泊発電所 3 号炉 防潮堤天端高さ等の設計方針の変更に伴う 各条文影響について

令和 6 年10月17日
北海道電力株式会社

第1192回審査会合（令和5年10月5日）における防潮堤天端高さ等の設計方針の変更（以降、「防潮堤高さ等の設計変更」という。）に伴い、これまでに説明した基準適合方針への影響について設置許可基準規則の条文及び重大事故等防止技術的能力基準の項目ごとに網羅的に確認した。

2. 防潮堤高さ等の設計変更

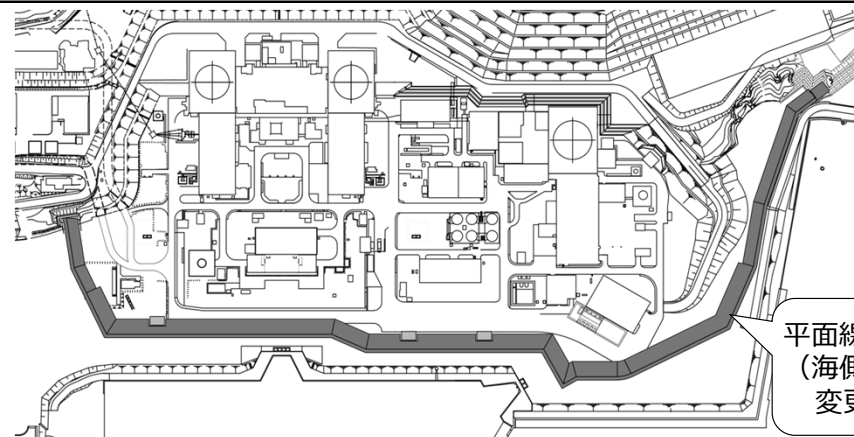
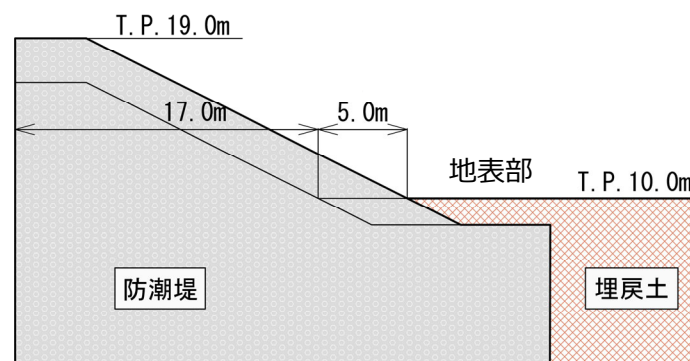
○ 防潮堤高さ等の設計変更は、以下のとおりである。ただし、防潮堤の平面線形形状（海側線形）に変更はない。

- ① 防潮堤天端高さをT.P.16.5mからT.P.19.0mに変更する。
- ② 天端高さの変更に伴い、防潮堤天端から山側方向に傾斜部の幅を5.0m拡幅する。

図1 地中埋設構造物等と埋戻部の境界部の段差評価箇所

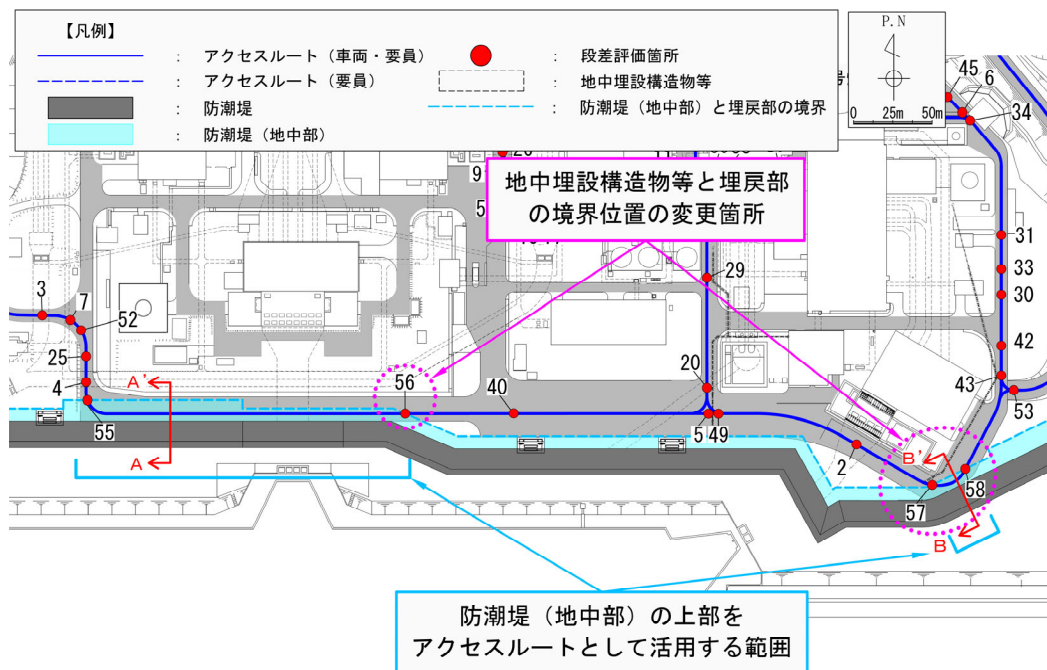
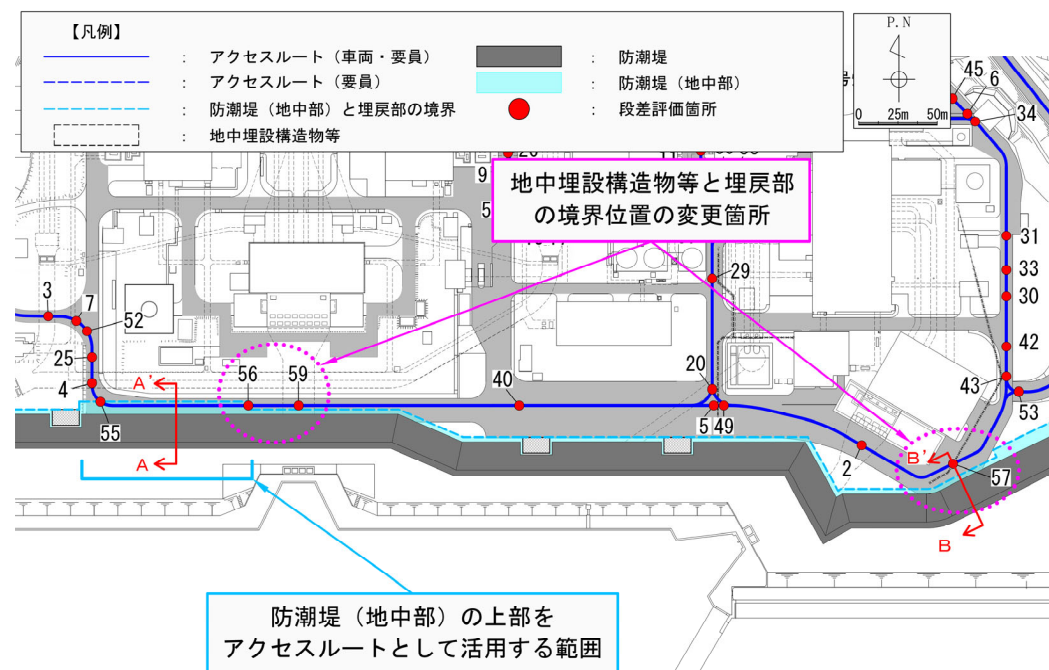
- 防潮堤傾斜部の拡幅に伴い、防潮堤付近のアクセスルートの位置を山側に寄せることで、可搬型設備の通行に必要な道路幅4.0mを確保できることを確認した。(図1及び図2参照)
- また、防潮堤(地中部)の上部をアクセスルートとして活用する範囲及び地中埋設構造物等と埋戻部の境界位置が変更となるが、通行に支障となる段差の発生が想定される箇所はあらかじめ段差緩和対策を行うことから、可搬型設備の通行性に影響はない。
- 防潮堤高さ等の設計変更後のアクセスルートに対する地震による影響の評価結果については、第1231回審査会合(令和6年2月29日)にてご説明済。

図3 防潮堤を越える箇所における可搬型ホース（300A）の吊り上げ作業

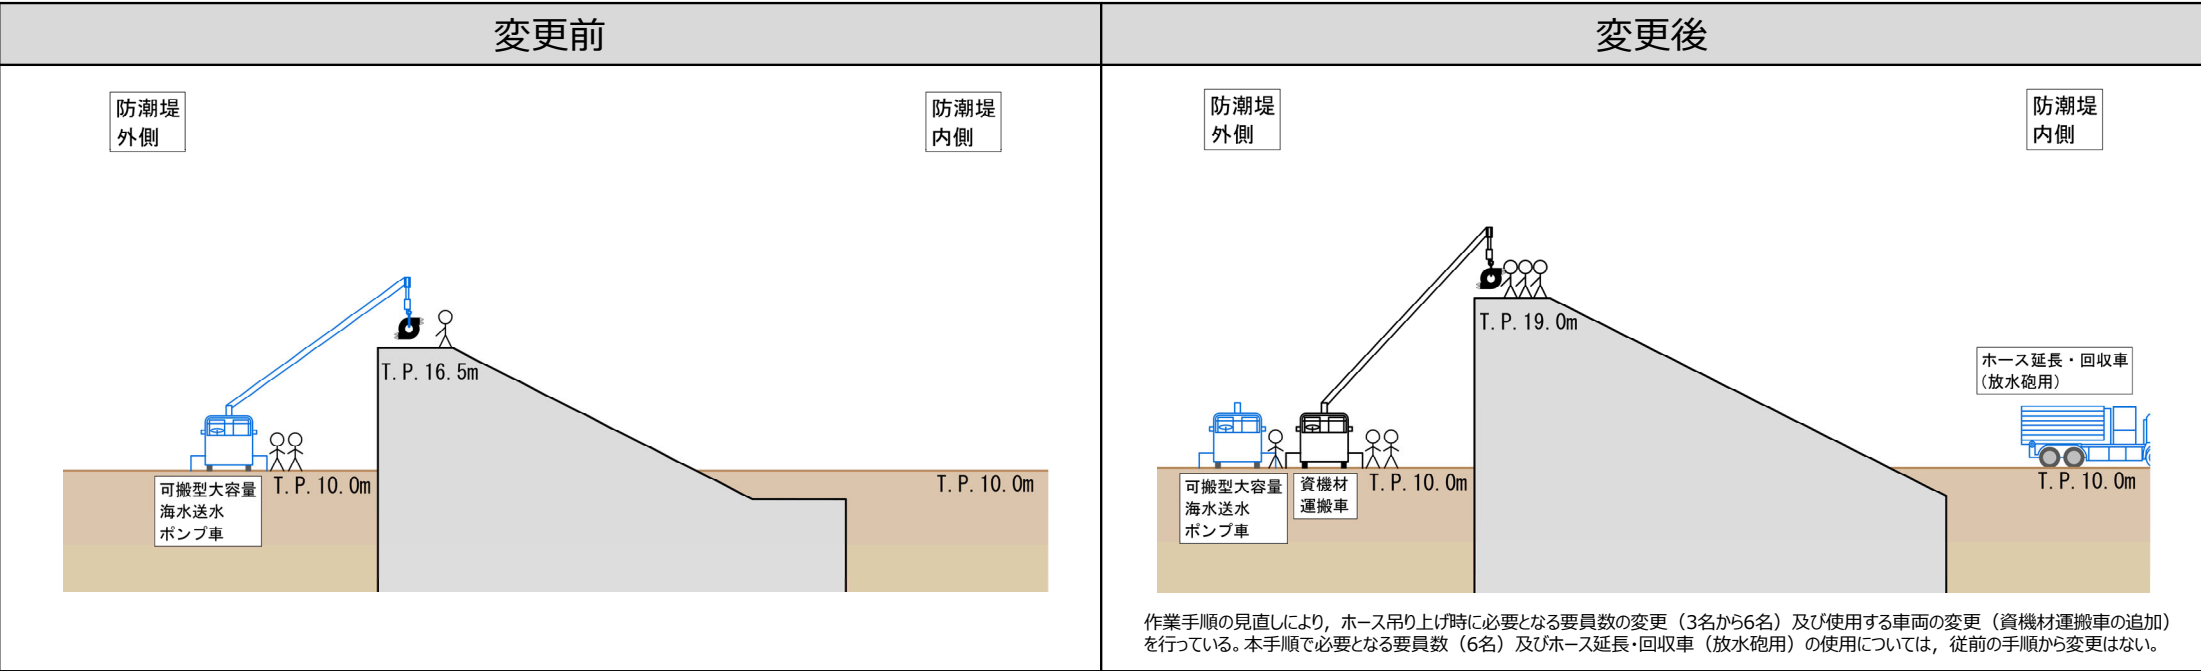
- 防潮堤を越える箇所における可搬型ホース（300A）の敷設作業（自主手順）について、防潮堤高さの設計変更に伴い、可搬型大容量海水送水ポンプ車付属のクレーンを用いて可搬型ホース（300A）を防潮堤天端へ吊り上げる作業が不成立となった。
- そのため、資機材運搬車を発電所構内に配備し、資機材運搬車付属のクレーンを用いて可搬型ホース（300A）を防潮堤天端へ吊り上げる作業に変更する。
- なお、防潮堤を越える箇所における可搬型ホース（150A）の敷設作業（自主手順）については、人力で可搬型ホース（150A）を敷設することから変更はない。

図5 モニタリングポスト7から3号炉の原子炉方向を見たときの
新設防潮堤との位置関係

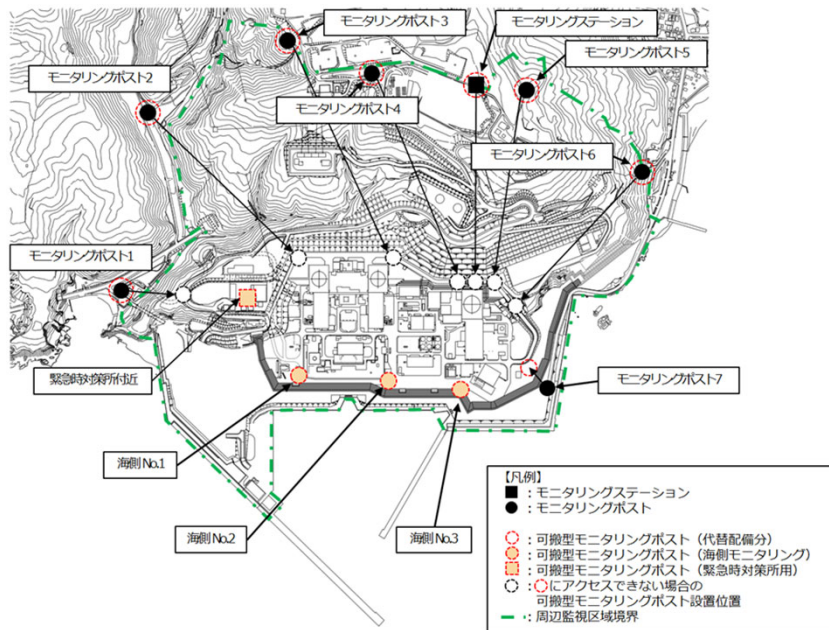
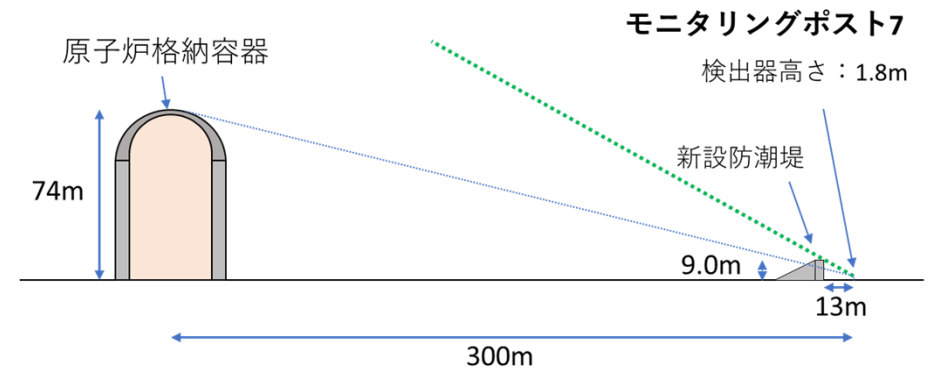
- 新設防潮堤高さを敷地面から9.0m（天端高さT.P.19.0m）に嵩上げすることで、防潮堤の外側に設置しているモニタリングポスト7の位置における、事故時のクラウドシャイン線及び直接線・スカイシャイン線の観測への影響について再確認が必要となった。
- 再確認の結果、いずれも観測への影響は小さく事故時の計測が可能であることを確認した。
- 上記より、測定への影響は小さいことを確認した上で、改めて設置許可基準規則への適合性をまとめ資料にて整理した。

図6 クラウドシャイン線の観測への影響確認

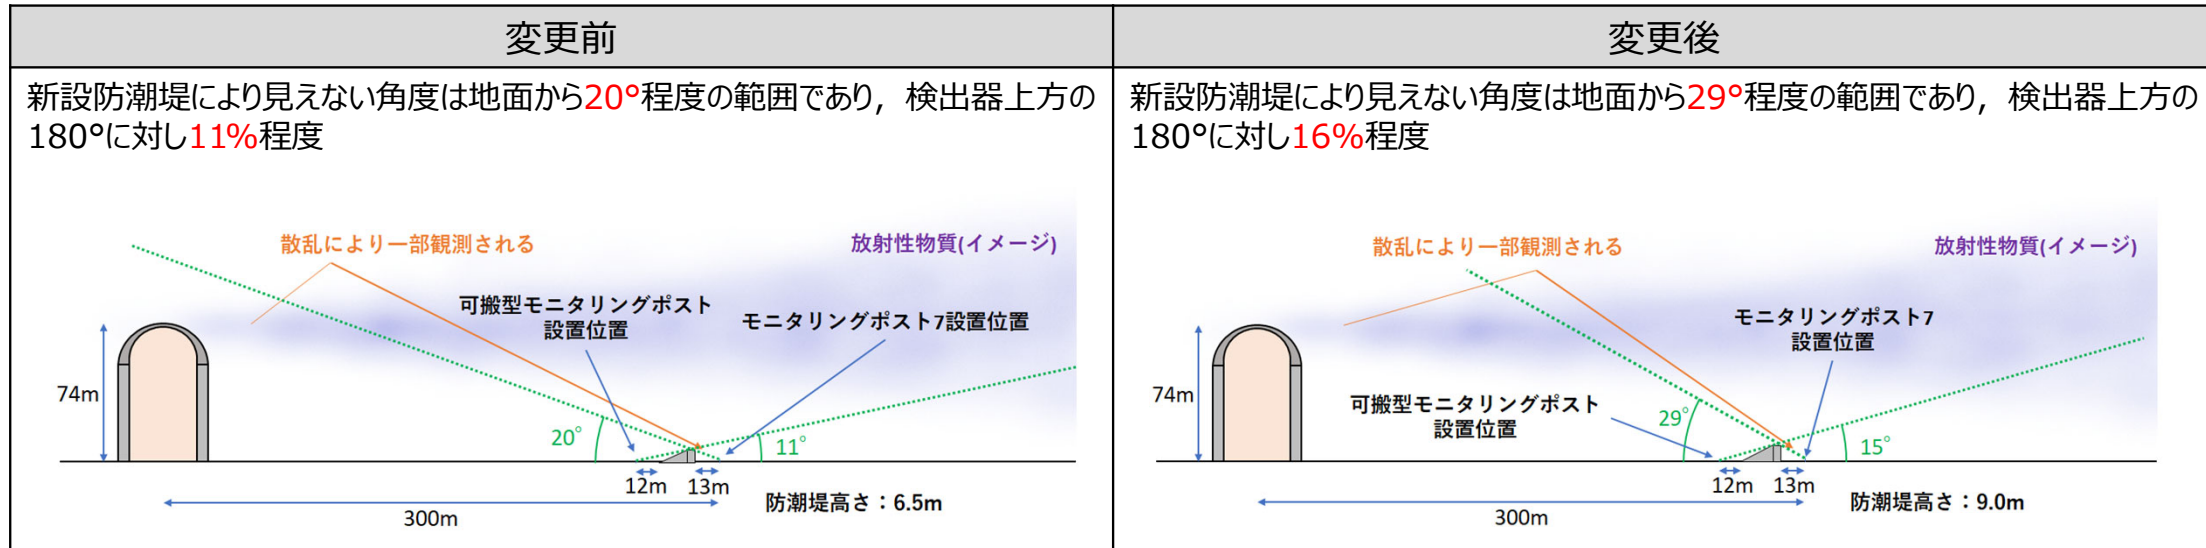
クラウドシャイン線に対しては新設防潮堤により見えない角度が11%程度から16%程度に増加するが、変更後においても線量への寄与が支配的な直上の放射性物質は影響を受けないことから、感度が1/10以上であることに変更がないことを確認した。

図7 直接線・スカイシャイン線の観測への影響確認

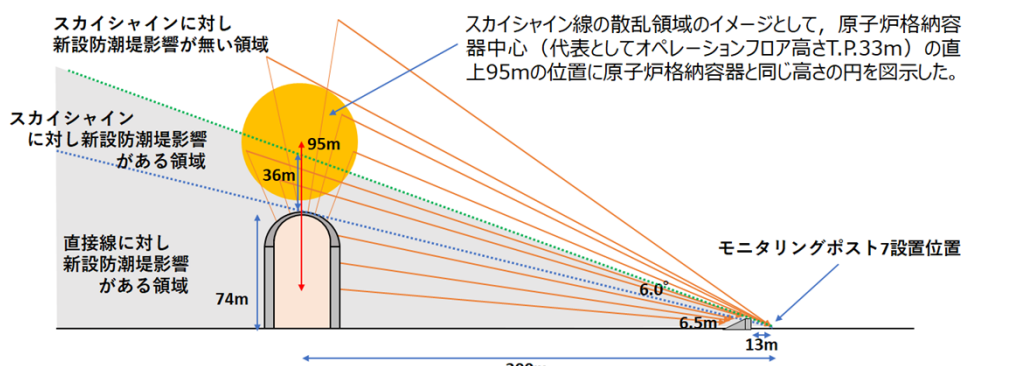
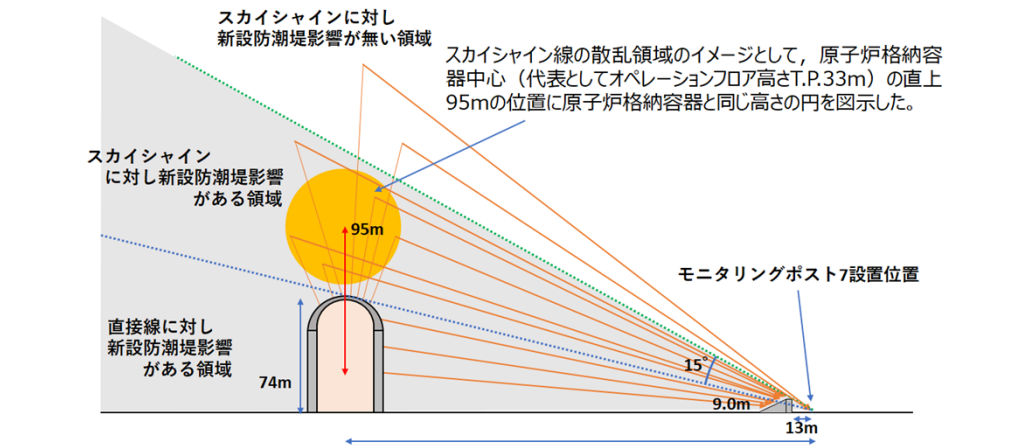
直接線・スカイシャイン線に対してはスカイシャイン線の主な散乱領域が死角になるため、影響の確認方法を視覚的な確認から SCATTERINGコードを用いた定量的な測定感度の評価に変更した。

これにより防潮堤高さ変更後も感度が1/10以上であることに変更がないことを確認した。

変更前	変更後
・スカイシャイン線の線源を模式的に図で示して、下図の通り、多くのスカイシャイン線による放射線が新設防潮堤の影響が無い領域まで到達するため、スカイシャイン線は十分計測することが可能であることを視覚的に確認していた。  スカイシャインの線源を模式的に図で示して、下図の通り、多くのスカイシャイン線による放射線が新設防潮堤の影響が無い領域まで到達するため、スカイシャイン線は十分計測することが可能であることを視覚的に確認していた。 スカイシャインの散乱領域のイメージとして、原子炉格納容器中心（代表としてオペレーションフロア高さT.P.33m）の直上95mの位置に原子炉格納容器と同じ高さの円を图示した。 スカイシャインに対し新設防潮堤影響が無い領域 スカイシャインに対し新設防潮堤影響がある領域 直接線に対し新設防潮堤影響がある領域 モニタリングポスト7設置位置 300m 74m 95m 36m 6.0° 6.5m 13m 【変更前の条件での評価も追加で実施】 なお、確認方法の変更に合わせ、防潮堤高さ6.5mについても同様にSCATTERINGコードにより評価を行った結果は約49%であった。	・下図の通り、主な散乱領域が死角となったため、定量的な評価を行った。  スカイシャインに対し新設防潮堤影響が無い領域 スカイシャインの散乱領域のイメージとして、原子炉格納容器中心（代表としてオペレーションフロア高さT.P.33m）の直上95mの位置に原子炉格納容器と同じ高さの円を图示した。 スカイシャインに対し新設防潮堤影響がある領域 直接線に対し新設防潮堤影響がある領域 モニタリングポスト7設置位置 300m 74m 95m 36m 15° 9.0m 13m 新設防潮堤がある場合とない場合をモデル化し、SCATTERINGコードによりそれぞれの場合で直接線・スカイシャイン線による線量率を評価したところ、新設防潮堤がある場合の線量率は、ない場合の約22%となり、感度が1/10以上を確保でき同オーダーレベルでの観測が可能であることを確認した。 なお、直接線・スカイシャイン線は、他モニタリングポストでも共通して線量率が増加傾向を示すため、他モニタリングポストでの観測結果も踏まえた監視が可能である。
